実線・・設備運用又は体制等の相違（設計方針の相違）
 波線・・記載表現、設備名称の相違（実質的な相違なし）

まとめ資料比較表 [有効性評価 3.5 熔融炉心・コンクリート相互作用]

柏崎刈羽原子力発電所 6/7号炉 (2017.12.20版)	東海第二発電所 (2018.9.12版)	島根原子力発電所 2号炉	備考
<p>3.5 熔融炉心・コンクリート相互作用</p> <p>3.5.1 格納容器破損モードの特徴，格納容器破損防止対策</p> <p>(1) 格納容器破損モード内のプラント損傷状態</p> <p>格納容器破損モード「熔融炉心・コンクリート相互作用」に至る可能性のあるプラント損傷状態は、「1.2 評価対象の整理及び評価項目の設定」に示すとおり、<u>TQUV, TQUX, LOCA, 長期TB, TBU 及びTBP</u>である。</p> <p>(2) 格納容器破損モードの特徴及び格納容器破損防止対策の基本的考え方</p> <p>格納容器破損モード「熔融炉心・コンクリート相互作用」では、発電用原子炉の運転中に運転時の異常な過渡変化，原子炉冷却材喪失事故（LOCA）<u>又は全交流動力電源喪失</u>が発生するとともに、非常用炉心冷却系等の安全機能の喪失が重畳する。このため、緩和措置がとられない場合には、原子炉圧力容器内の熔融炉心が原子炉格納容器内へ流れ出し、熔融炉心からの崩壊熱や化学反応によって、原子炉格納容器下部のコンクリートが侵食され、原子炉格納容器の構造材の支持機能を喪失し、原子炉格納容器の破損に至る。</p> <p>したがって、本格納容器破損モードでは、原子炉圧力容器の下部から熔融炉心が落下する時点で、原子炉格納容器下部に熔融炉心の冷却に<u>十分な水位及び水量を確保し</u>、かつ、熔融炉心の落下後は、<u>格納容器下部注水系（常設）</u>によって熔融炉心を冷却することにより、原子炉格納容器の破損を防止するとともに、熔融炉心・コンクリート相互作用による水素ガス発生を抑制する。</p>	<p>3.5 熔融炉心・コンクリート相互作用</p> <p>3.5.1 格納容器破損モードの特徴，格納容器破損防止対策</p> <p>(1) 格納容器破損モード内のプラント損傷状態</p> <p>格納容器破損モード「熔融炉心・コンクリート相互作用」に至る可能性のあるプラント損傷状態は、「1.2 評価対象の整理及び評価項目の設定」に示すとおり、<u>TQUV, TQUX, LOCA, 長期TB, TBU, TBP及びTBD</u>である。</p> <p>(2) 格納容器破損モードの特徴及び格納容器破損防止対策の基本的考え方</p> <p>格納容器破損モード「熔融炉心・コンクリート相互作用」では、発電用原子炉の運転中に運転時の異常な過渡変化，原子炉冷却材喪

第 3.5.2-1(5) 図 ドライウエルの気相濃度の推移 (ウェット条件)

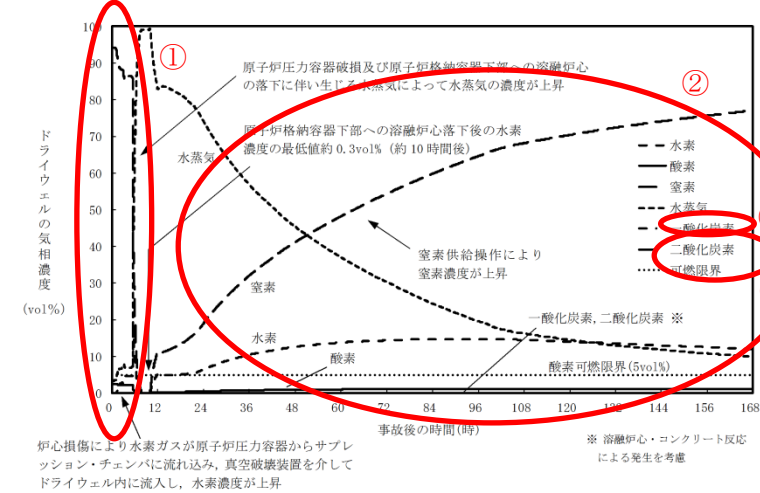
・解析結果の相違
【柏崎 6/7, 東海第二】
 ①島根 2号炉は、溶融炉心落下によりドライウエル内のほぼ 100%が水蒸気で満たされた状態となるが、柏崎 6/7 及び東海第二では、原子炉压力容器破損直後に格納容器スプレイを実施していることから、水蒸気が凝縮され水蒸気濃度は 100%程度まで上昇しない。
【柏崎 6/7】
 ②島根 2号炉は、ジルコニウム-水反応による水素発生量が柏崎 6/7 に比べて少ないため、相対的に窒素濃度が高い。
【柏崎 6/7, 東海第二】
 ③水蒸気濃度は 3 プラントとも格納容器圧力に応じた挙動となっている。
 ④島根 2号炉は、MCCI により発生する CO₂ 及び CO についても記載しているが、東海第二ではコンクリート侵食は生じないため CO₂ 及び CO の発生なし。なお、CO₂, CO の影響についてはジルコニウム-水反応で発生する水素ガスの量に対して小さいため影響が小さいことを「3.5.2(3)b. 評価項目」にて記載している。

第3.5.2-1(6) 図 サプレッション・チェンバの気相濃度の推移 (ウェット条件)

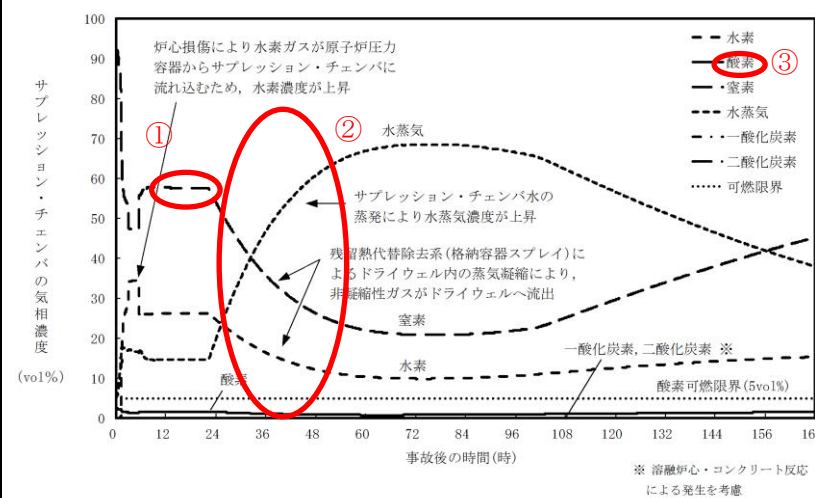
①島根 2号炉は、ジルコニウム-水反応による水素発生 (初期に封入されている窒素に対する) 割合が柏崎 6/7 に比べて少ないため、相対的に窒素濃度が高い。

②島根 2号炉は、残留熱代替除去系によるドライウエル内の蒸気凝縮によって、サブプレッション・チェンバからドライウエルへ非凝縮性ガスが流出することにより非凝縮性ガスの濃度が減少するとともに水蒸気濃度が上昇している。(設備の除熱量や格納容器除熱開始のタイミング等により 3 社の挙動はそれぞれ異なる。)

③島根 2号炉は、設備の除熱量の違いにより、東海第二と比較して水蒸気量が多いため、酸素濃度の上昇が比較的遅い。

第 3.5.2-1(7) 図 ドライウエルの気相濃度の推移 (ドライ条件)

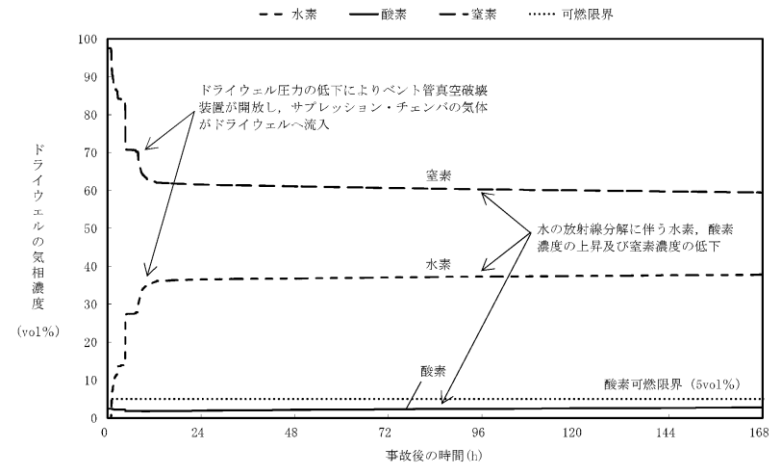
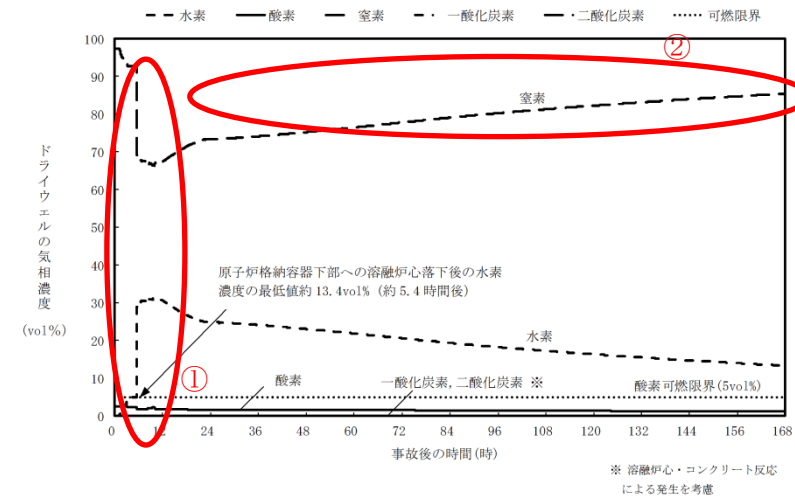
・解析結果の相違
【柏崎 6/7, 東海第二】
 ①島根 2号炉は, RPV 破損直後に格納容器スプレイを実施しないため, 溶融炉心の崩壊熱で発生する水蒸気によりドライウエル内の窒素ガスがサブプレッション・チェンバに追い出され, 窒素ガス濃度が低下する。事象発生 10 時間後に格納容器スプレイを実施することでサブプレッション・チェンバから窒素ガスが流入することで濃度が上昇する。さらに 12 時間後から窒素ガスを注入することで濃度が上昇する。
【東海第二】
 ②島根 2号炉は, ジルコニア-水反応による水素発生割合が柏崎 6/7 に比べて少なく, また窒素ガスを注入することから, 相対的に窒素濃度が高い。

第 3.5.2-1(8) 図 サプレッション・チェンバの気相濃度の推移 (ドライ条件)

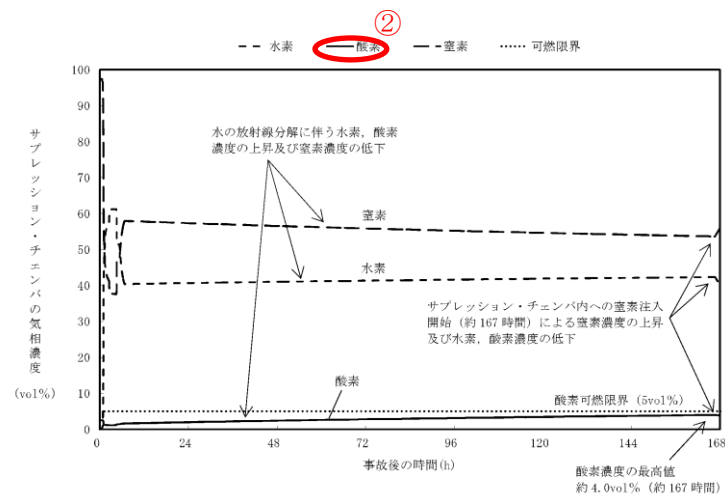
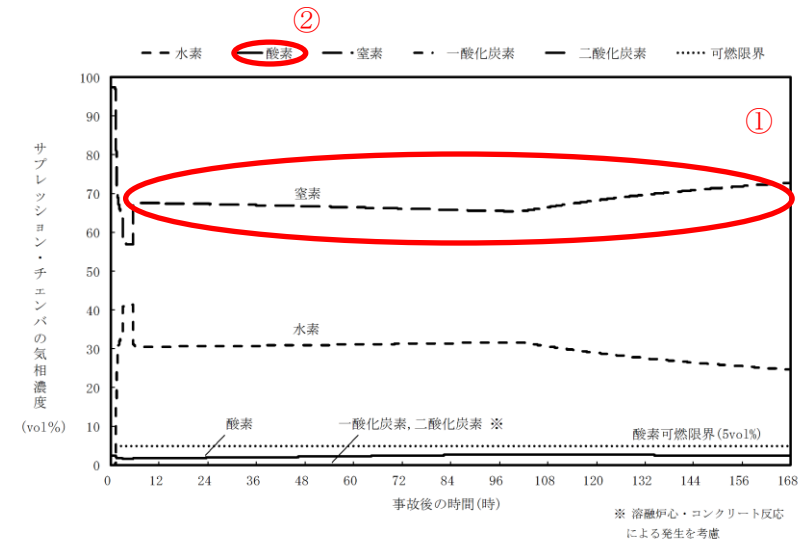
・解析結果の相違
【柏崎 6/7, 東海第二】
 ①島根 2号炉は、窒素注入はドライウェル側のみであるため、ドライウェルへの窒素注入開始（事象発生から 12 時間）後に、当初サブプレッション・チェンバの窒素濃度は上昇しないが、残留熱代替除去系による格納容器の除熱量が崩壊熱量を上回った時点で、サブプレッション・プール水からの蒸発量が減少し、サブプレッション・チェンバの圧力がドライウェルの圧力を下回ることにより、ドライウェルに注入した窒素がサブプレッション・チェンバに流入し、サブプレッション・チェンバの窒素濃度が上昇する。
【東海第二】
 ②島根 2号炉は、設備の除熱量の違いにより、東海第二と比較して水蒸気量が多いため、酸素濃度の上昇が比較的遅い。

第 3.5. 2-1(10)図 ペDESTAL水位の推移

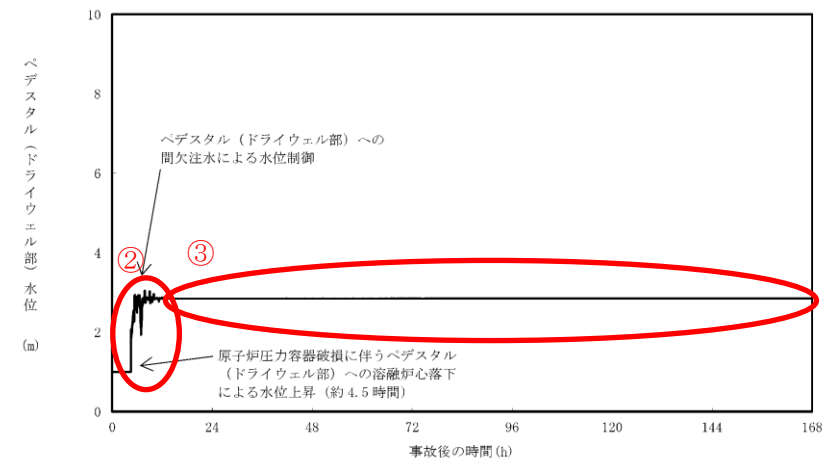
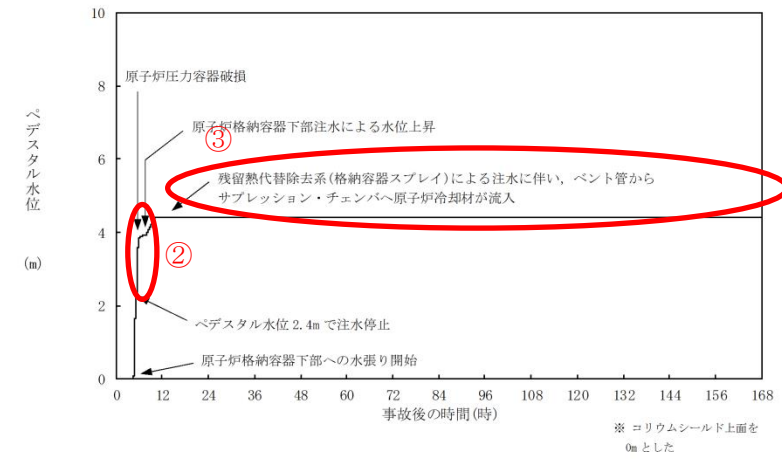
・解析結果の相違
【柏崎 6/7】
 ①ABWR の構造に基づく挙動であり、BWR5 である島根 2 号炉では同様の挙動はない。
【東海第二】
 ②島根 2 号炉は、熔融炉心落下後に崩壊熱相当に余裕を見た流量で注水を実施しており、ペDESTAL 水位は上昇傾向となる。東海第二では格納容器下部水位をドライウェル水位制御しているため、格納容器下部水位が変動する。
 ③島根 2 号炉は、残留熱代替除去系起動以降は、ベント管下端までペDESTAL 水位が上昇し、ドライウェルからベント管を経由してサプレッション・チェンバに移行することから、ペDESTAL 水位は上昇しない。東海第二においても冷却水はベント管を経由してサプレッション・チェンバに移行することから同様の挙動となる。

第 3.5.2-1(11) 図 原子炉格納容器下部床面及び壁面のコンクリート侵食量の推移

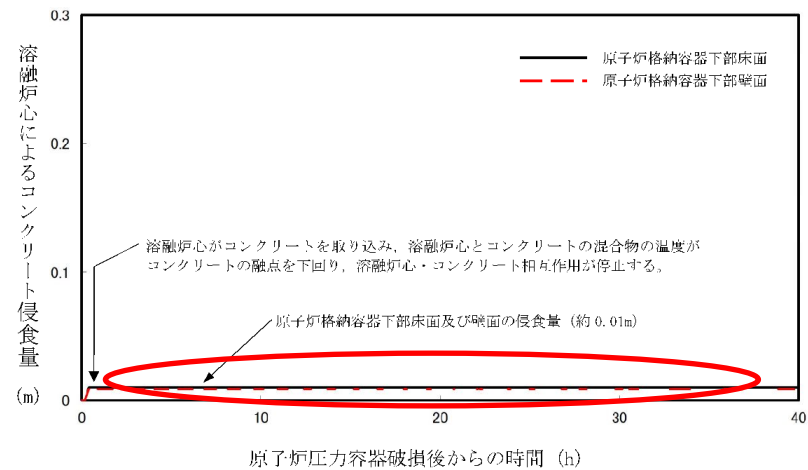
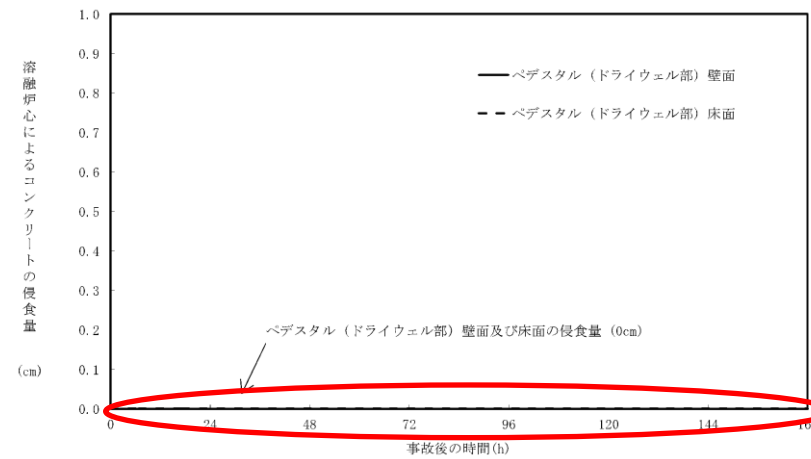
・解析結果の相違
【東海第二】
 島根 2 号炉は、柏崎 6/7 と同様に、原子炉圧力容器破損以降はコリウムシールドを設置していない原子炉格納容器下部壁面について、コンクリートに侵食が生じているが、東海第二では、ペDESTAL (ドライウエル部) の壁面及び床面にコリウムシールドを設置しており、コンクリート侵食は生じない。

第 3.5.3-1(1) 図 原子炉格納容器下部床面及び壁面のコンクリート侵食量の推移 (溶融炉心の拡がりを抑制した場合)

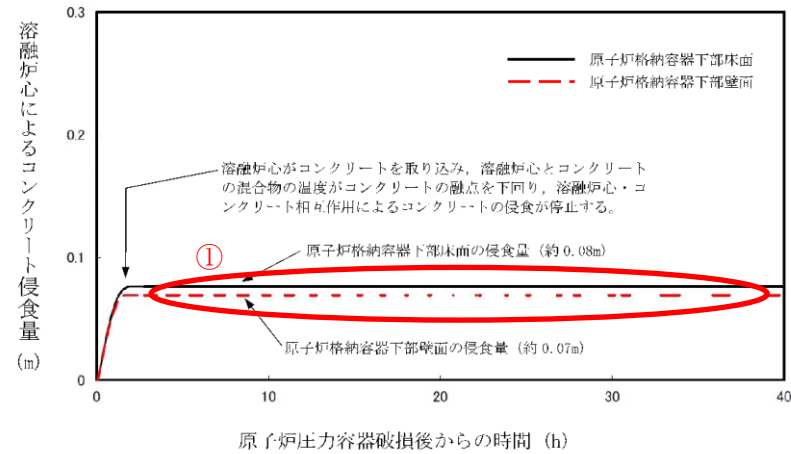
【柏崎 6/7】
 島根 2 号では、拡がりを抑制した場合の方が溶融炉心と水との伝熱面積が大きくなり、除熱量が大きくなることで、コンクリート侵食は生じていない。

第 3.5.3-1(2) 図 原子炉格納容器下部床面及び壁面のコンクリート侵食量の推移
(溶融炉心からプール水への熱流束を保守的に考慮する場合)

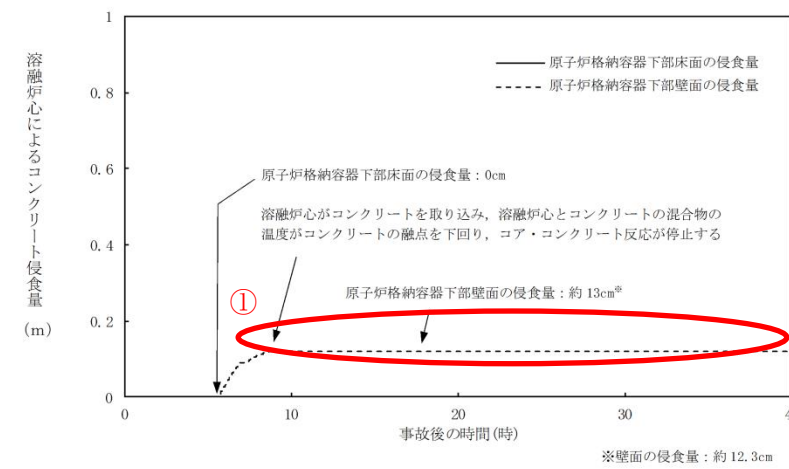
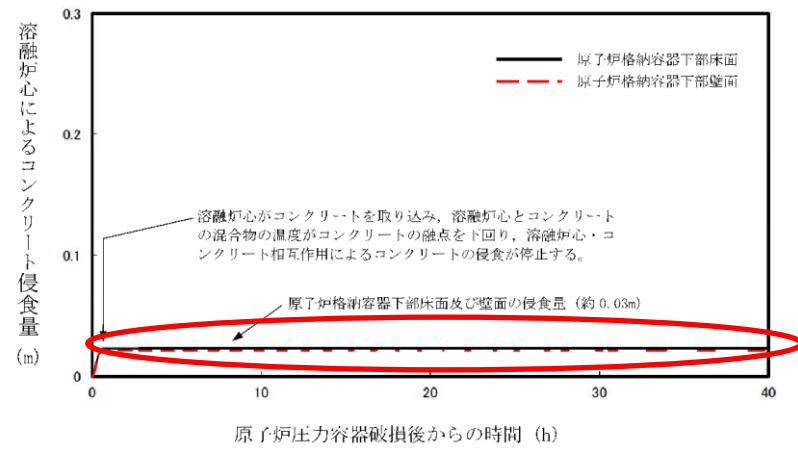
・解析結果の相違
【柏崎 6/7, 東海第二】
①ベースケースよりも、コンクリート侵食量が増加しており、島根 2 号炉と柏崎 6/7 で同様の傾向となっている。

第 3.5.3-1(3) 図 原子炉格納容器下部床面及び壁面のコンクリート侵食量の推移
(溶融炉心の崩壊熱を保守的に考慮する場合)

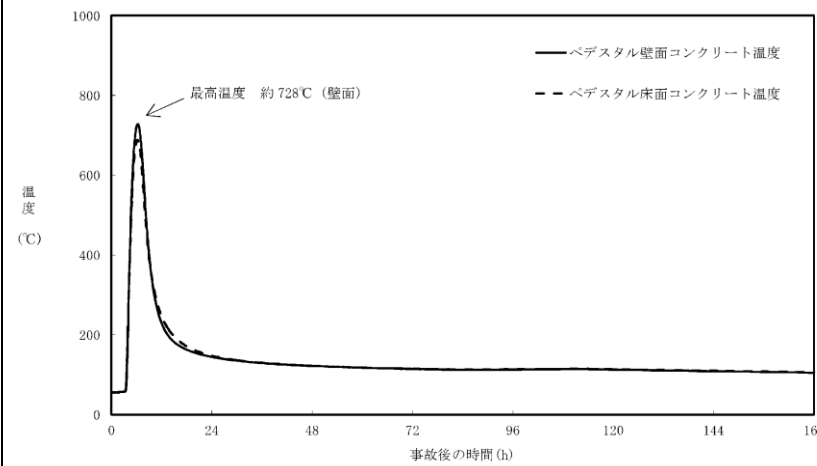
・解析結果の相違
【柏崎 6/7】
コンクリート侵食量についてベースケースと大きな差は見られず、島根 2号炉と柏崎 6/7 で同様の傾向となっている。

第4.1.2-2 図 燃料プール水位と線量率 (想定事故1)

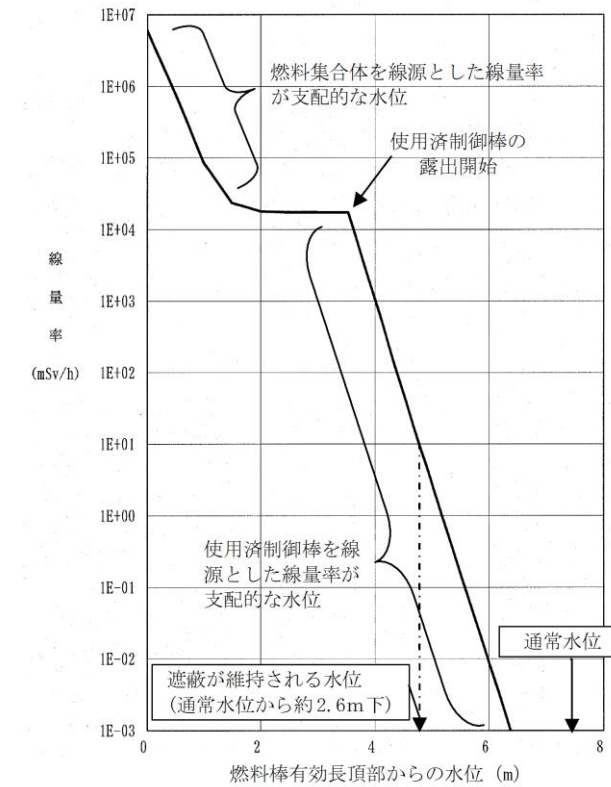
備考
 ・評価結果の相違
【柏崎6/7, 東海第二】
 島根2号炉は、燃料プール水は事象発生約7.9時間で沸騰するが、燃料プールのスプレイ系 (可搬型スプレイノズル) は事象発生3時間10分後までには注水準備が完了するため、水位の低下することはないと維持される。

第4.2.1-2図 「想定事故2」の対応手順の概要

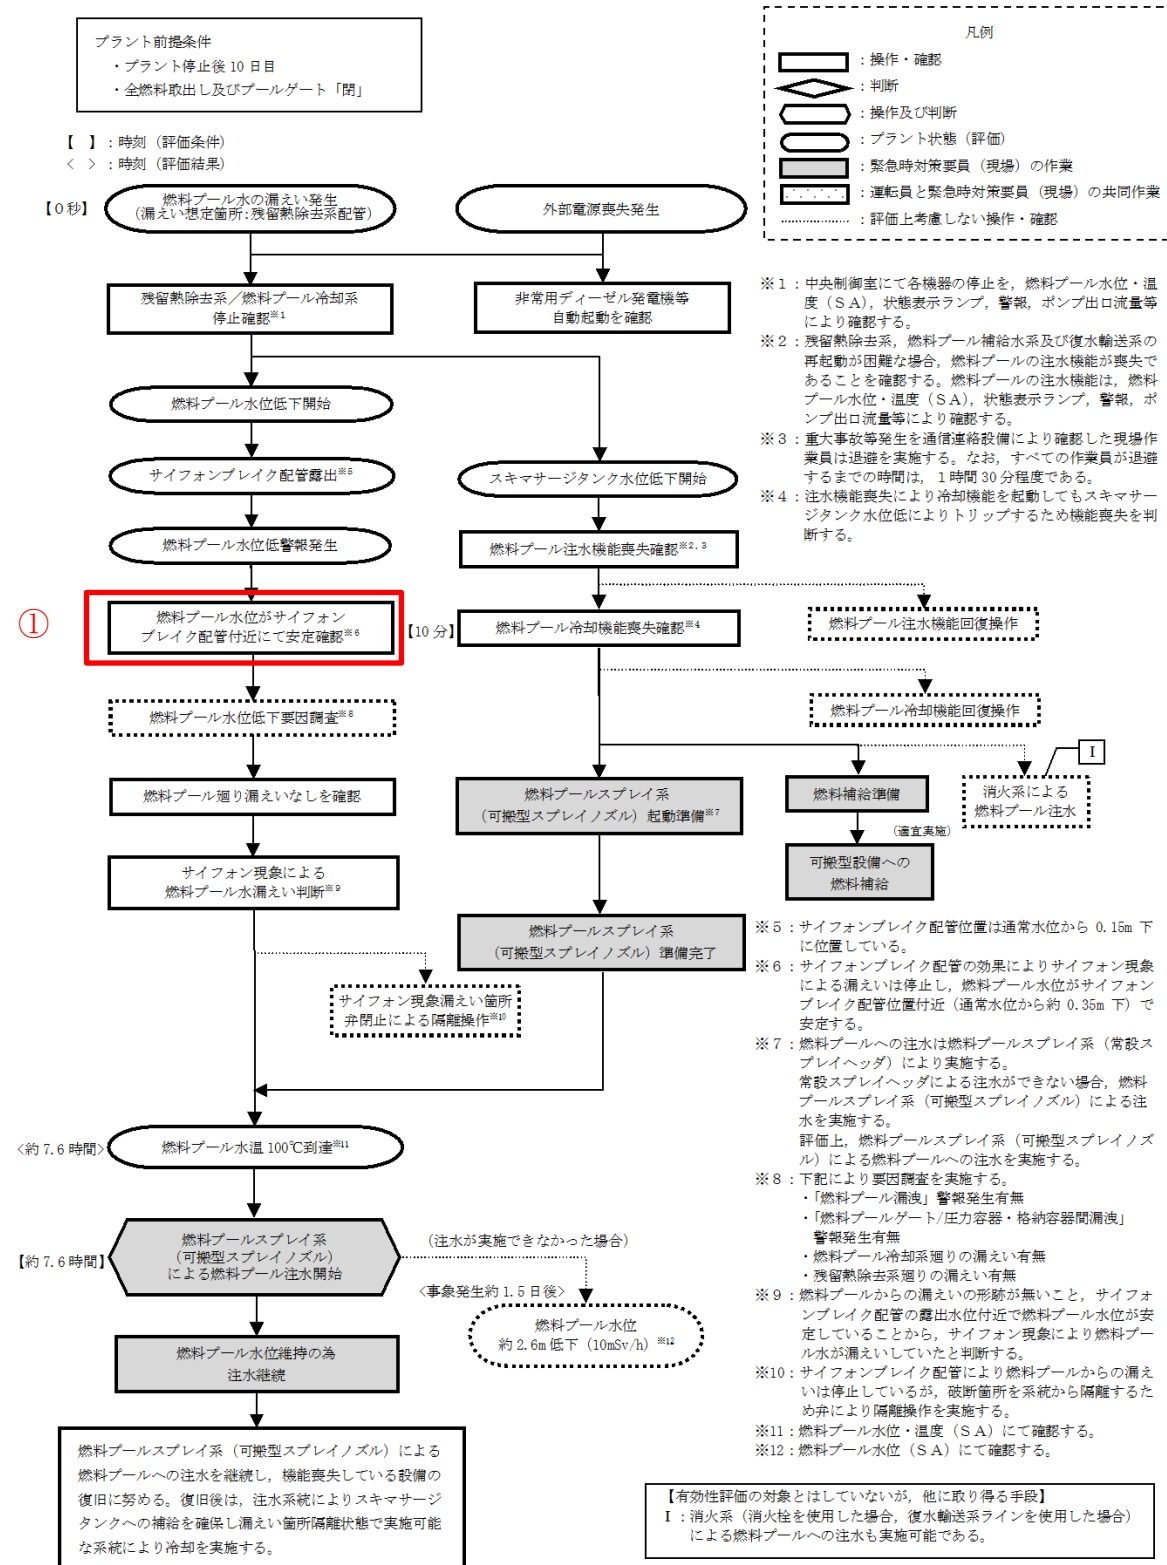
・評価条件の相違
 【柏崎6/7】
 ①島根2号炉は、人的操作に頼らないサイフォンブレイク配管の作用に期待しており、運転員による隔離操作等を期待しない。

図4.2.2-2 燃料プール水位と線量率 (想定事故2)

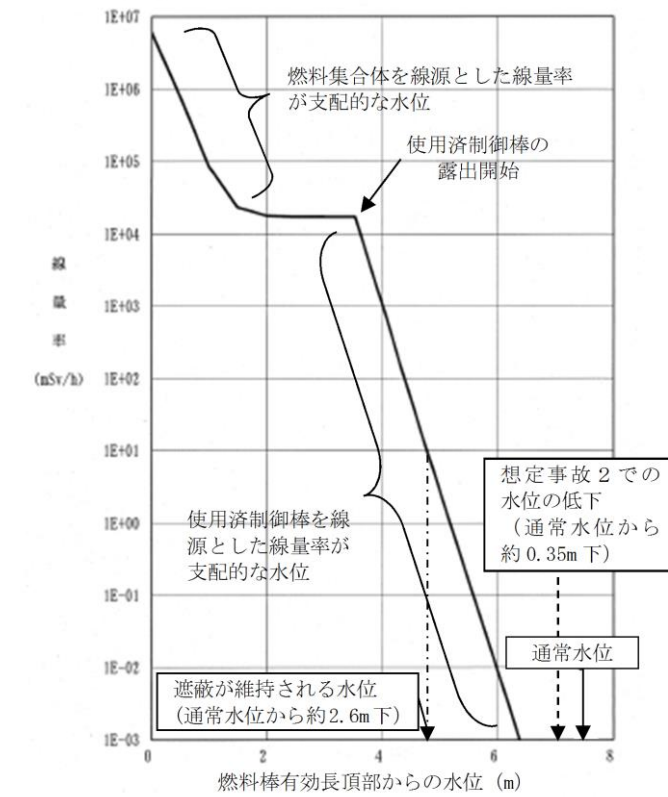
・評価結果の相違
【柏崎6/7, 東海第二】
 ①柏崎6/7は貫通クラックによる配管損傷を想定し、島根2号炉、東海第二は配管破断により瞬時に水位低下することを想定している。
 水位低下量 (漏えい量) は以下のとおり。
 柏崎6/7: 70m³/h
 東海第二: 約0.23m
 島根2号炉: 約0.35m
